改善箇所説明図

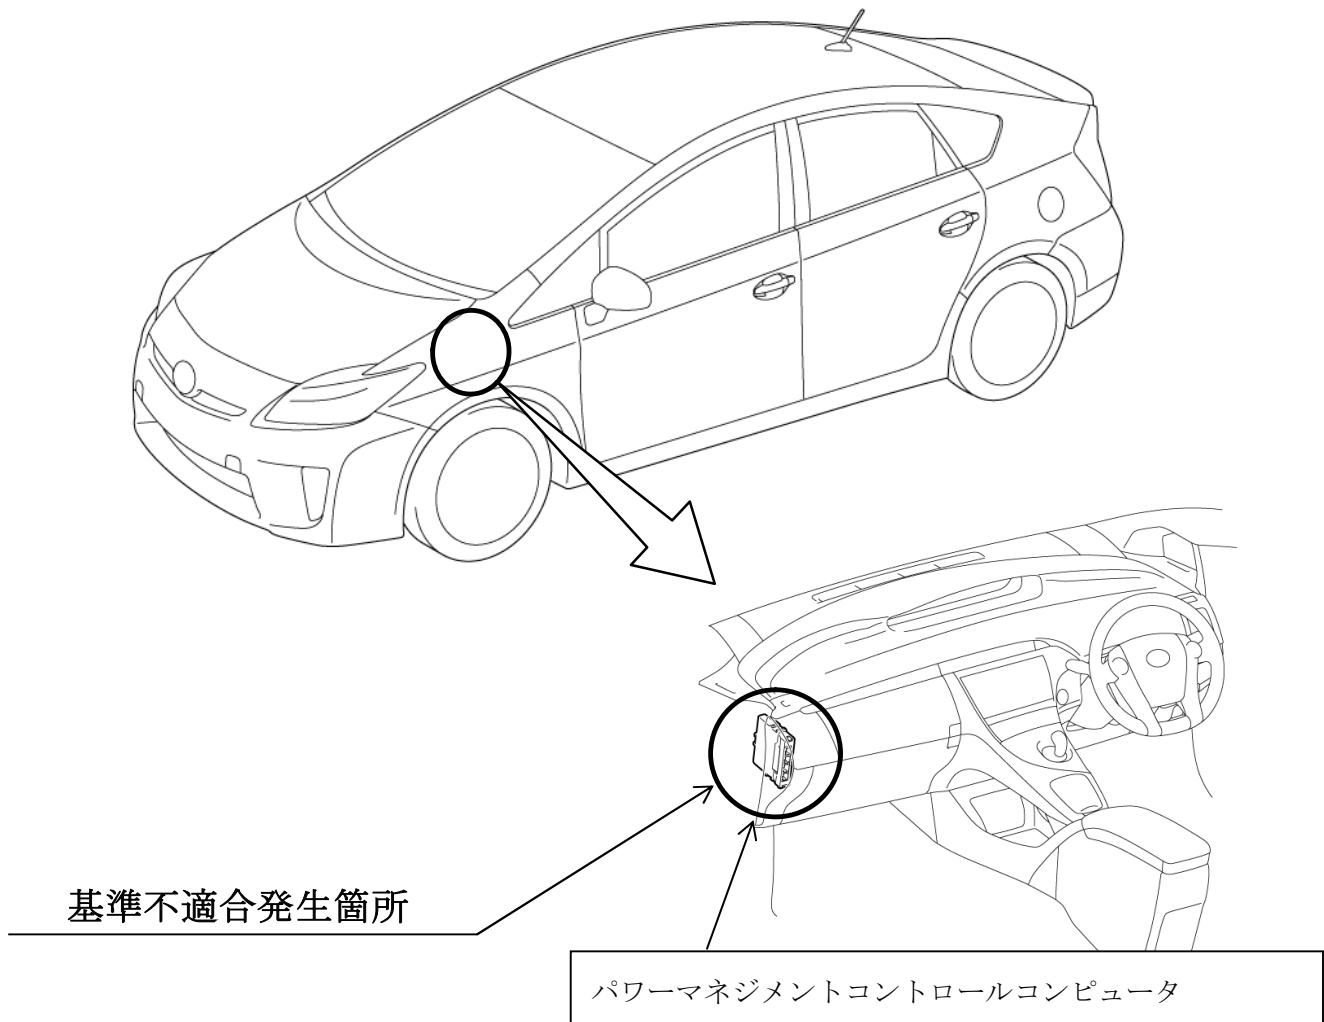
ハイブリッドシステムにおいて、異常判定時の制御プログラムが不適切なため、極低速から急加速するような高負荷走行時等に昇圧回路の素子が損傷した場合、フェールセーフモードに移行できないことがある。そのため、警告灯が点灯し、ハイブリッドシステムが停止して、走行不能となるおそれがある。

全車両、異常判定時の制御プログラムを対策仕様に修正する。

当該制御プログラム修正後に素子が損傷して警告灯が点灯した場合は、電力変換器のモジュールを無償交換する。
